Dotyczy: *uzgodnienia w zakresie kolizji z istniejącą zielenią, projektów zagospodarowania terenu w zakresie przyjętych rozwiązań projektowych w związku z zadaniem inwestycyjnym polegającym na „Budowie i przebudowie pętli oraz peronów przystankowych wraz z infrastrukturą towarzyszącą” w Zielonej Górze.*

Dotyczy: uzgodnienia budowy i przebudowy pętli oraz peronów przystankowych wraz z infrastrukturą towarzyszącą w Zielonej Górze

Inwestycja: **BUDOWA PRZYŁĄCZA ENERGETYCZNEGO ORAZ MONTAŻ TABLICY INFORMACJI PASAŻERSKIEJ NA PRZYSTANKU NR 115 W RAMACH INWESTYCJI POD NAZWĄ: "BUDOWA I PRZEBUDOWA PĘTLI ORAZ PERONÓW PRZYSTANKOWYCH WRAZ Z INFRASTRUKTURĄ TOWARZYSZĄCĄ"**

Temat: uzgodnienie projektu "Budowa i przebudowa pętli oraz peronów przystankowych wraz z infrastrukturą towarzyszącą w Zielonej Górze".

Załącznik
do uzgodnienia w zakresie ochrony zieleni
znak: **22.05.6220.176.2019.36**
z dnia **10-09-2019**
PREZYDENTA MIASTA
mgr inż. Urszula Podgajna
kierownik
Biura Ochrony Środowiska

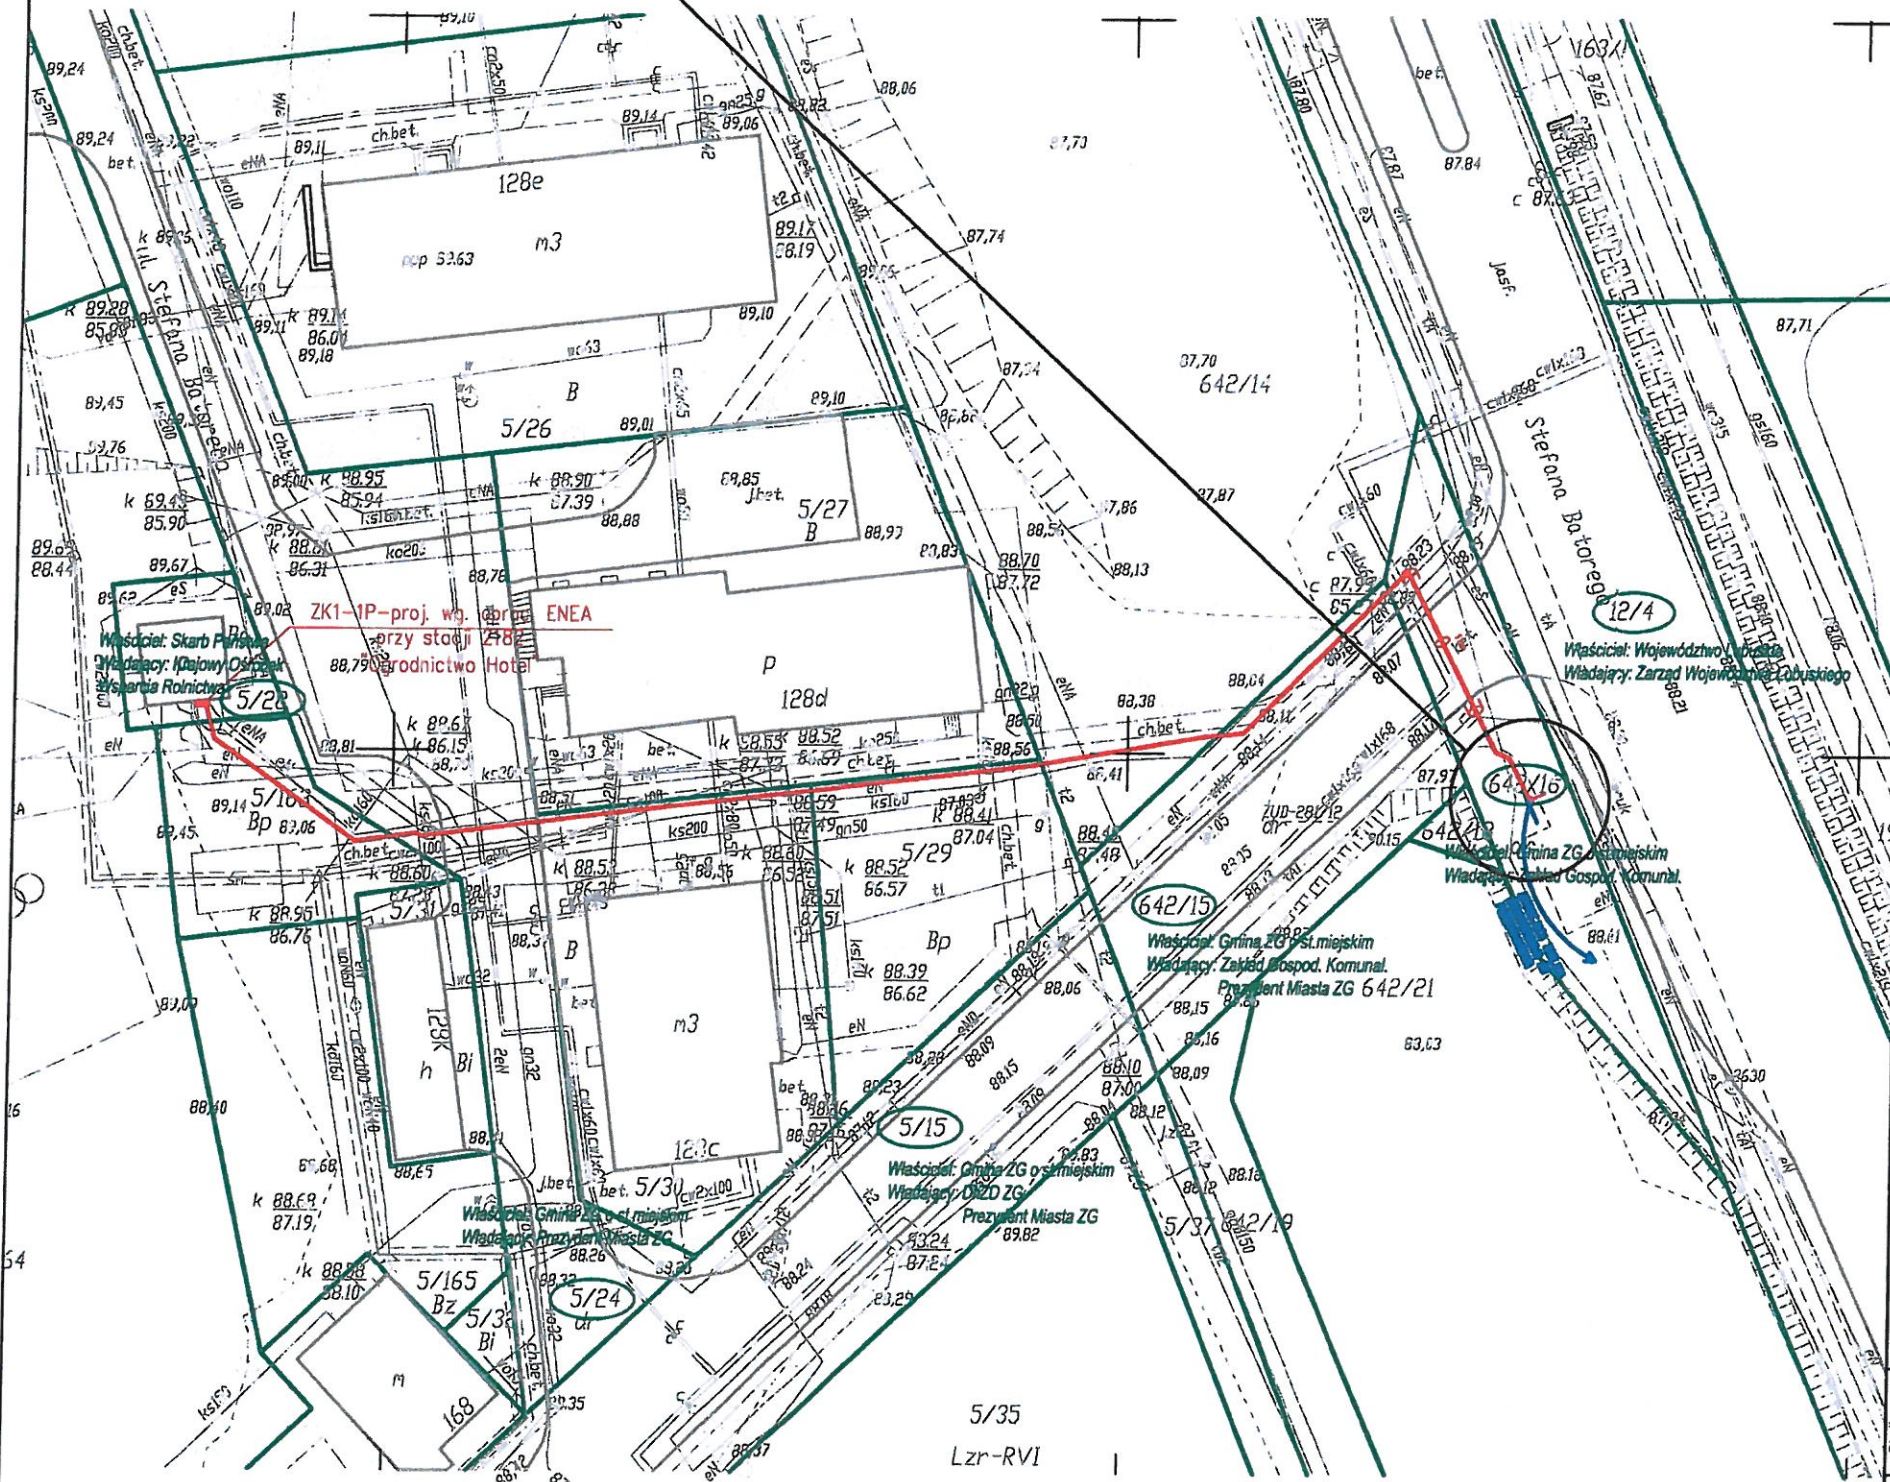
U z g a d n i a s i ę pod względem kolizji z istniejącą zielenią, projekty zagospodarowania terenu w zakresie przyjętych rozwiązań projektowych w związku z zadaniem inwestycyjnym polegającym na „Budowie i przebudowie pętli oraz peronów przystankowych wraz z infrastrukturą towarzyszącą” w Zielonej Górze (przebieg przez działki nr: 95/8, 95/9, 86/1, 104/4, 209, 206, 143/9, 169/1, 193/1 obręb 20; 439, 413/2, 413/14, 114, 413/9, 429/2 obręb 25; 262/24, 26/25, 26/61, 303/5, 26/26 obręb 30; 354/2, 355/2 obręb 44; 111/15, 107 obręb 33; 198, 208/10 obręb 35; 41, 385/1, 359/1, 167/7, 167/3, 167/8, 99, 167/1, 170/1 obręb 31; 5/24, 5/28, 5/29, 5/30, 5/163, 642/14, 642/15, 642/16 obręb 1; 14/1, 215/2, 216/2 obręb 15; 171/8, 171/9, 185, 171/7, 184 obręb 16, 523, 336, 520 obręb 32; 1/1, 152/3, 68/2, 82/2, 92 obręb 27; 44, 85/4 obręb 26; 17/2, 22/2 obręb 39; 96/7, 96/69 obręb 29; 623, 837/5 obręb 38; 121/1, 120, 3/24, 3/7, 15/3 obręb 28; 156, 210/5 obręb 18; 24 obręb 16 i 332 obręb 59) z następującymi uwagami:

- 1) w celu zminimalizowania uszkodzeń systemów korzeniowych prace w obrębie bryły korzeniowej powinny być wykonywane wyłącznie sposobem ręcznym;
- 2) niedopuszczalne jest rwanie i miażdżenie systemów korzeniowych nie należy zmieniać poziomu gruntu;
- 3) nie należy wykonywać wykopów w odległości mniejszej niż 2,0 m od pni drzew;
- 4) nie należy odcinać korzeni szkieletowych drzewa odpowiedzialnych za statykę drzewa;
- 5) **usunięcie drzew i krzewów bez zezwolenia oraz uszkodzenie lub zniszczenie ich w wyniku niewłaściwie prowadzonych robót zagrożone jest administracyjną karą pieniężną;**
- 6) informacje o sposobie wykonania robót ziemnych w miejscach kolizji z drzewami należy w sposób czytelny umieścić w projekcie wykonawczym.

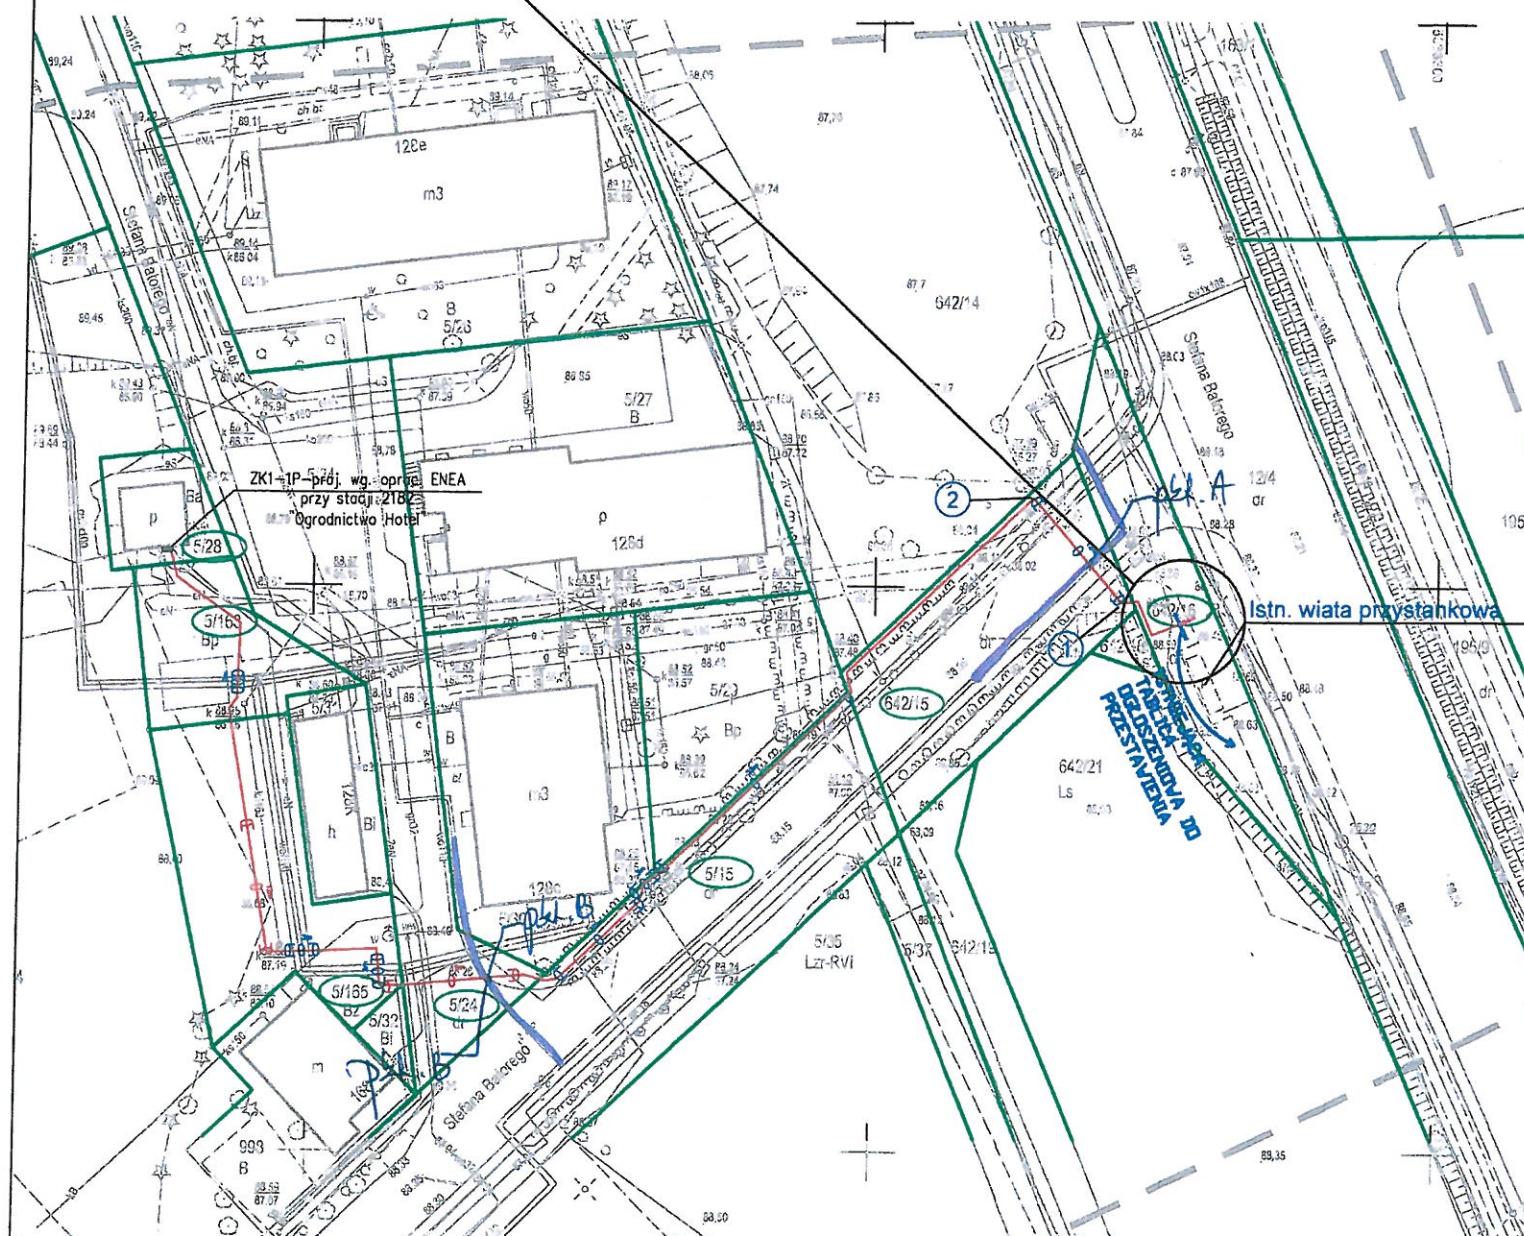
1. Skrzyżowania projektowanych linii kablowych z siecią ciepłą (w pkt. A – oznaczonych na załączonych planach) należy rozwiązać zgodnie z N SEP-E-004 oraz prowadzić w rurze ochronnej. Koniec rury ochronnej – mierząc od zewnętrznego obrysu sieci ciepłej (oznaczonej na załączonym planie kolorem fioletowym) powinien być wyprowadzony na odległość co najmniej 1,00 m.

2. Wszelkie prace w miejscach skrzyżowań z siecią ciepłą (pkt. A) należy wykonać wyłącznie wykopem otwartym (a nie poprzez metodę przecisku bądź przewiertu sterowanego) i sprawdzić – poprzez wykonanie odkrywki – rzeczywiste rzędne posadowienia sieci ciepłej. Ostateczny sposób ułożenia projektowanej linii kablowej z zachowaniem powyższych warunków należy przed rozpoczęciem robót uzgodnić z Elektrociepłownią „Zielona Góra” S. A.

3. Skrzyżowania projektowanej linii kablowej z siecią ciepłą (w pkt. B – oznaczone na załączonym planie) planowanych do wykonania metodą przecisku należy wykonać zgodnie z następującymi warunkami:

- a. Przystanek nr 115 - ul. Batorego (Osiedle na Olimpie):
 skrzyżowanie projektowanej linii kablowej z siecią ciepłą (w pkt. B – oznaczonym na załączonym planie) rozwiązać zgodnie z profilem podłużnym przecisku oraz opisem technologii wykonania tych prac, które podlegają odrębnemu uzgodnieniu z Elektrociepłownią „Zielona Góra” S. A, w tym przypadku odległość w pionie pomiędzy skrajnią powierzchni ciepłociągu a skrajnią powierzchni rury przeciskowej lub powierzchni kabła powinna wynosić min. 0,7 m (w świetle), spodziewane rzędne istniejącej sieci ciepłej 2xDN50/125 w tym punkcie:

• górna powierzchnia ciepłociągu	87,18	m n.p.m.
• oś ciepłociągu	87,08	m n.p.m.
• dolna powierzchnia ciepłociągu	86,98	m n.p.m.
 - b. Przystanek nr 158 - ul. Podgórna (UZ Campus A):
 skrzyżowanie projektowanej linii kablowej z siecią ciepłą (w pkt. B – oznaczonym na załączonym planie) rozwiązać zgodnie z załączonym profilem podłużnym przecisku oraz opisem technologii wykonania tych prac, w tym przypadku odległość w pionie pomiędzy skrajnią powierzchni ciepłociągu a skrajnią powierzchni rury przeciskowej lub powierzchni kabła powinna wynosić min. 0,7 m (w świetle), spodziewane rzędne istniejącej sieci ciepłej 2xDN150/250 w tym punkcie:

Orange Polska
Zarządzanie Zasobami Sieci IT
Dział Zarządzania Zasobami Infrastruktury
i Obsługi Klienta w Łodzi
ul. Michała Bałuckiego 10/12, 93-273 Łódź

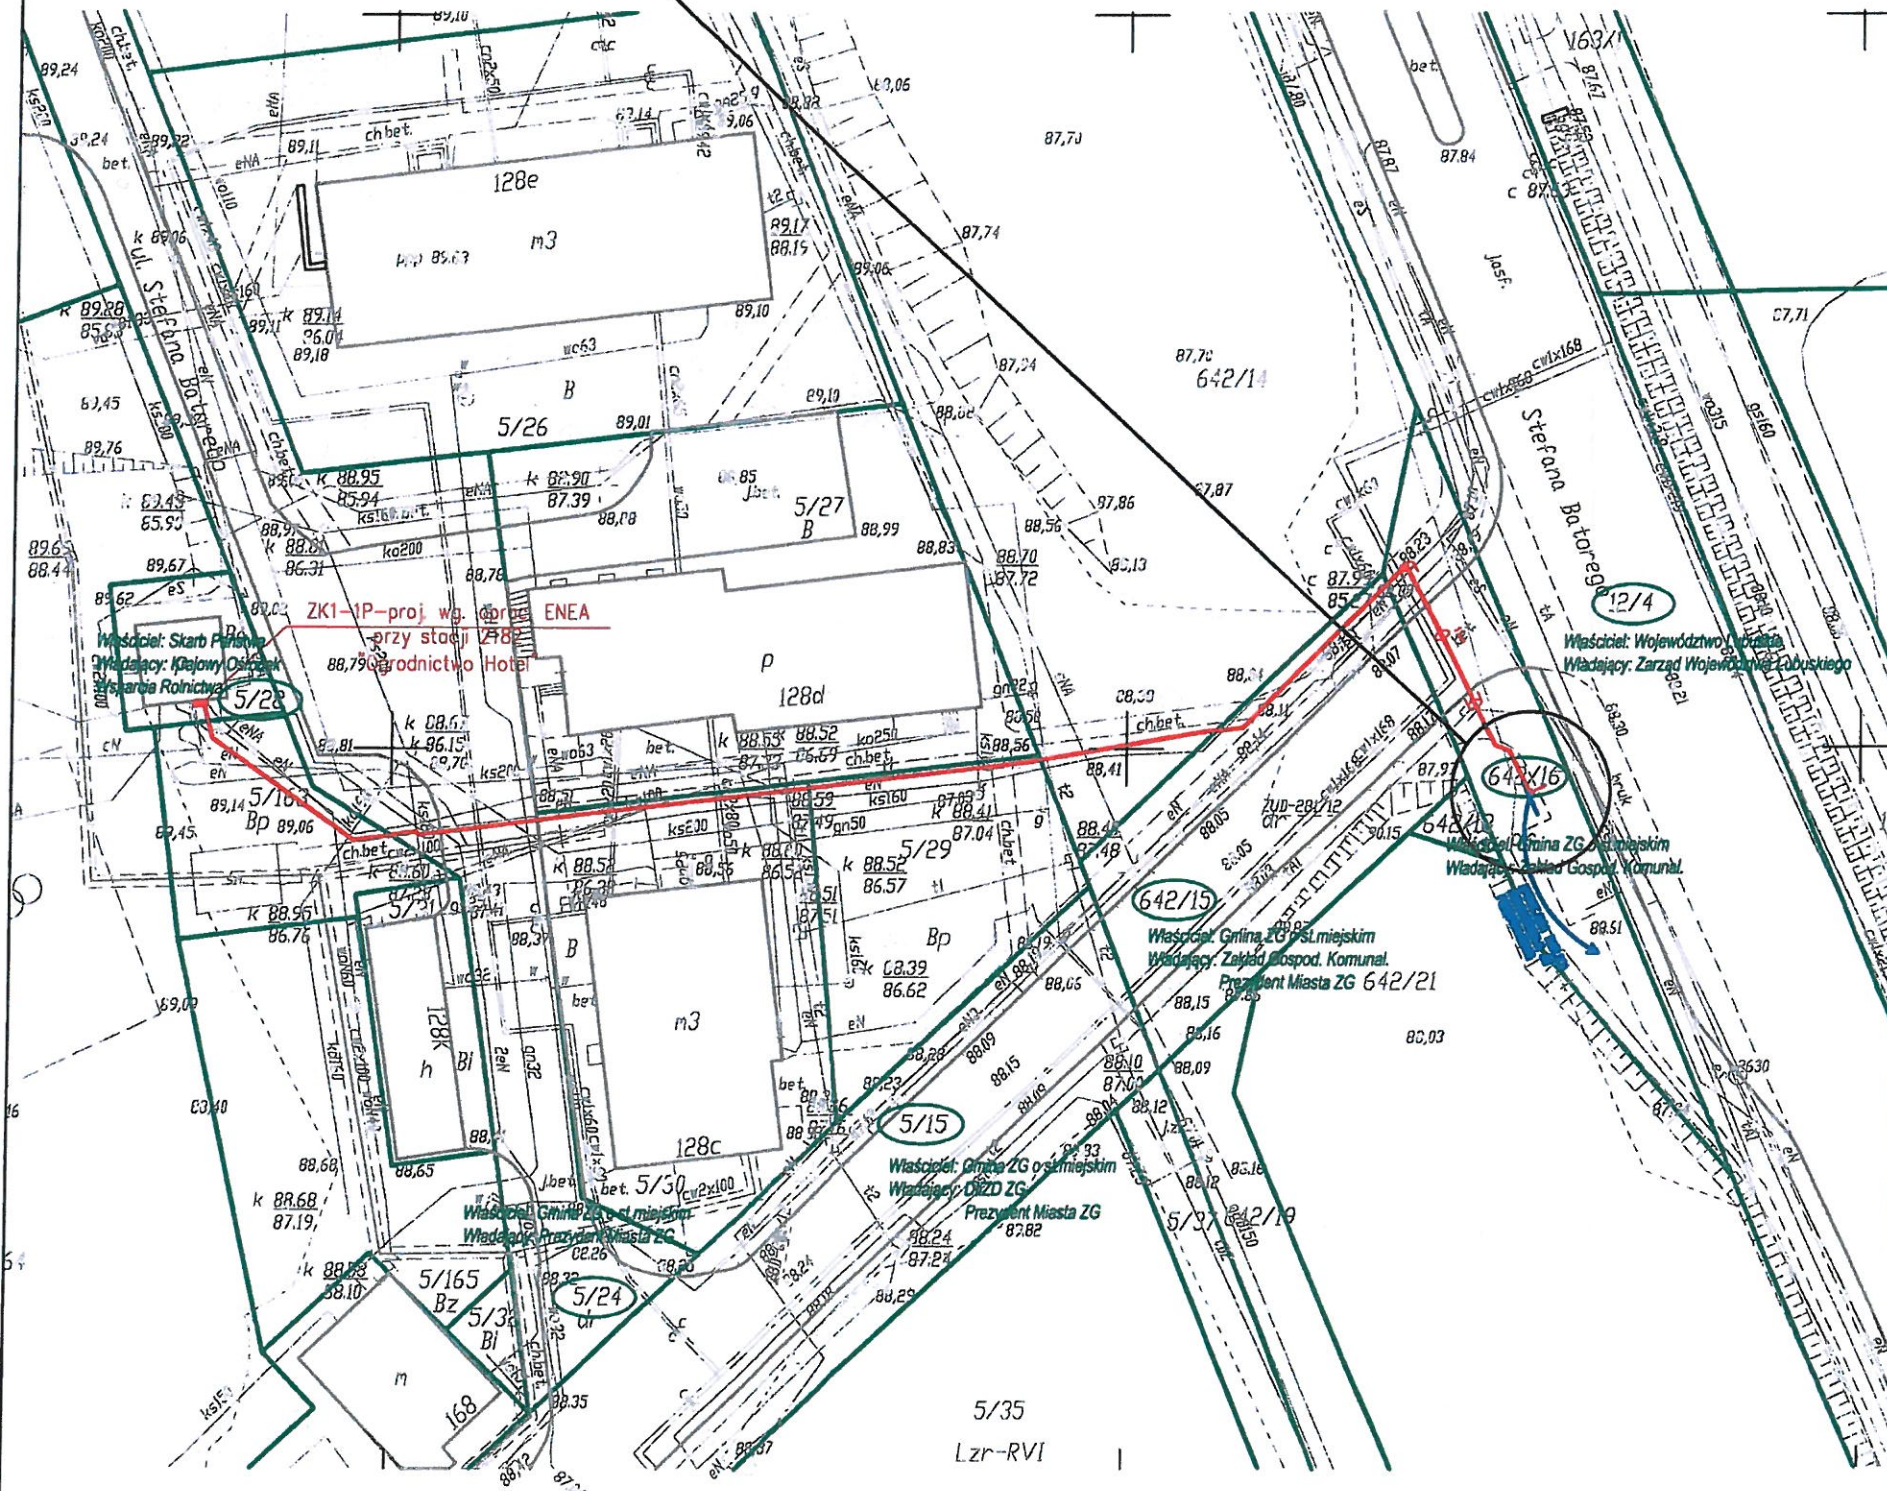
1. Wykonawca jest zobowiązany zgłosić do ORANGE POLSKA S.A. prace w strefie sieci telekomunikacyjnej min. na 14 dni przed przystąpieniem do robót, powołując się na numer przedmiotowego pisma. Tryb i zasady zgłoszenia prac oraz wystąpienia o nadzór właścicielski dostępne są na stronie: www.orange.pl/wniosek nadzor. Wykonywanie prac na sieci ORANGE POLSKA S.A. bez zgłoszenia i nadzoru właścicielskiego jest naruszeniem własności ORANGE POLSKA S.A. i będzie zgłaszane organom ścigania. Zgłoszenie/Wniosek o nadzór właścicielski można przesłać ze strony www.orange.pl/wniosek nadzor lub kierować na adres:

2. Roboty budowlano – montażowe w obrębie sieci telekomunikacyjnej wykonywać zgodnie z normami i przepisami obowiązującymi w budownictwie łączności ręcznie i pod nadzorem upoważnionego

3. Lokalizację podziemnych urządzeń telekomunikacyjnych w terenie należy potwierdzić za pomocą przekopów kontrolnych, a w przypadku odkrycia w trakcie robót ziemnych urządzeń nienaniesionych na planie należy je zabezpieczyć na koszt inwestora i powiadomić przedstawiciela ORANGE POLSKA S.A. Dostarczanie i Serwis Usług Obsługi Technicznej Klienta w Zielonej Górze; oraz inspektora nadzoru;

4. W strefie projektowanych wykopów sieć OPL zabezpieczyć rurami ochronnymi typu AROT. Dodatkowe szczegóły zabezpieczenia ustalić na roboczo z naszym przedstawicielem. Koszty zabezpieczenia ponosi naruszający stan istniejący;

5. Miejsca zbliżeń i skrzyżowań oraz elementy zanikowe sieci telekomunikacyjnej przed ich zasypaniem podlegają obowiązkowi zgłoszenia pracownikowi sprawującemu w imieniu Orange Polska nadzór nad realizowanymi pracami.
